Référence : Moncada Rodriguez, Oscar Edgardo (Re), 2023 CACB 4  
Décision du commissaire n° 1637  
Commissioner's Decision #1637  
Date : 2023-01-30

Demande n° 2 905 263  
Application No.: 2,905,263

DÉCISION DU COMMISSAIRE AUX BREVETS

- [1] La présente recommandation concerne la révision de la demande de brevet canadien refusée numéro 2 905 263 (la « demande en instance »), qui est intitulée « CENTRALE ÉLECTRIQUE FONCTIONNANT EN CIRCUIT FERMÉ SOUS L'EFFET DE LA GRAVITÉ DE L'EAU (WGLPP) » et qui appartient à Oscar Edgardo Moncada Rodriguez (le « Demandeur »). La Commission d'appel des brevets (la « Commission ») a procédé à une révision de la demande refusée conformément à l'alinéa 199(3)c) des *Règles sur les brevets* (DORS/2019-251) (les « *Règles sur les brevets* »). Ainsi qu'il est expliqué plus en détail ci-dessous, la Commission recommande au commissaire des brevets de rejeter la demande.

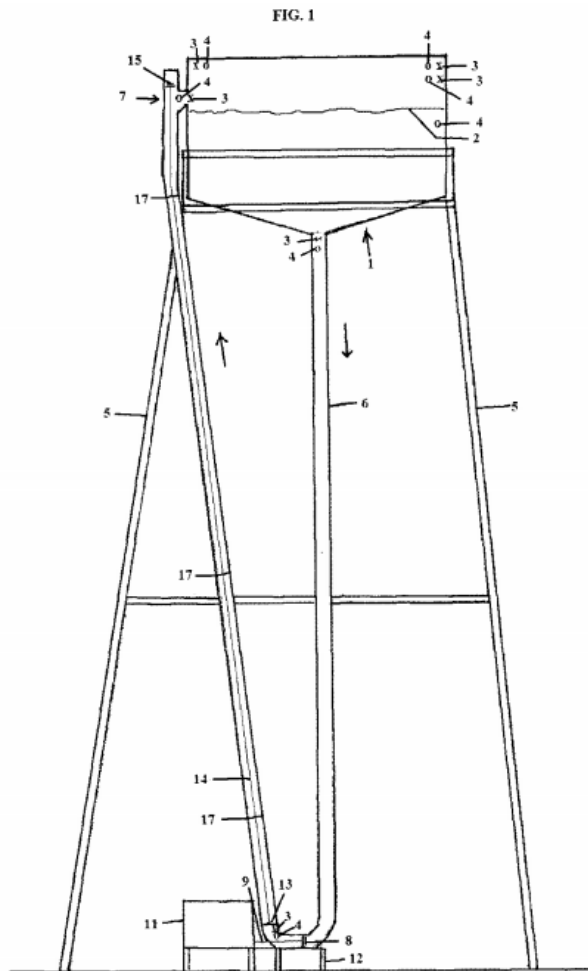
- [2] La demande en instance a été déposée sous le régime du Traité de coopération en matière de brevets, et sa date de dépôt au Canada est le 3 mars 2014. Elle est devenue accessible au public le 9 octobre 2014.
- [3] La demande en instance concerne un système de centrale électrique qui utilise un réservoir de liquide surélevé et l'énergie potentielle disponible de ce liquide comme source d'alimentation pour une hélice à flux axial raccordée à un générateur qui produit de l'électricité. Selon l'objet revendiqué, le liquide qui s'écoule du réservoir surélevé passe par un tuyau en forme de U, d'abord vers le bas vers l'hélice à flux axial, où l'électricité est extraite, puis vers le haut vers le réservoir surélevé, sans qu'aucune énergie supplémentaire ne soit ajoutée, notamment au moyen d'une pompe. Le système est illustré à la figure 1 de la demande en instance, reproduite ci-dessous.

La demande en instance aborde les principes qui sous-tendent la centrale électrique fonctionnant en circuit fermé sous l'effet de la gravité de l'eau, au regard des figures 1 à 6. À la page 1, certains principes de la mécanique des fluides sont discutés, tandis qu'aux pages 2 et 3, les composantes de base des sections de la centrale électrique sont présentées. Les pages 4 et 5 fournissent plus de détails sur les composantes.

Rien dans le mémoire descriptif ou les dessins n'indique que le Demandeur a effectivement construit une telle centrale ou même qu'un dessin détaillé a été préparé. Aucune donnée divulguée ne montre les résultats d'un essai effectué ou n'indique que l'un des fondements sous-tendant l'objet revendiqué a été testé de quelque façon que ce soit. L'invention est fondée sur les schémas des figures 1 à 6 et une discussion générale sur les composantes et leurs fonctions, ainsi que sur certaines lignes directrices générales relatives à la conception.

Outre une discussion sur la disposition générale de la centrale électrique fonctionnant en circuit fermé sous l'effet de la gravité de l'eau et de ses composantes, la demande en instance n'indique pas comment cet appareil produira, en quelque sorte, un excès d'énergie après extraction d'énergie de l'eau à partir de l'hélice de flux axial qui alimente le générateur électrique.

Toutefois, cette opinion préliminaire n'aide pas le Demandeur à trancher la question de l'utilité. Sans pompe, il n'y a rien dans le système de la centrale électrique fonctionnant en circuit fermé sous l'effet de la gravité de l'eau du Demandeur pour compenser l'énergie absorbée par l'hélice à flux axial et perdue lorsque l'eau descend du réservoir surélevé.
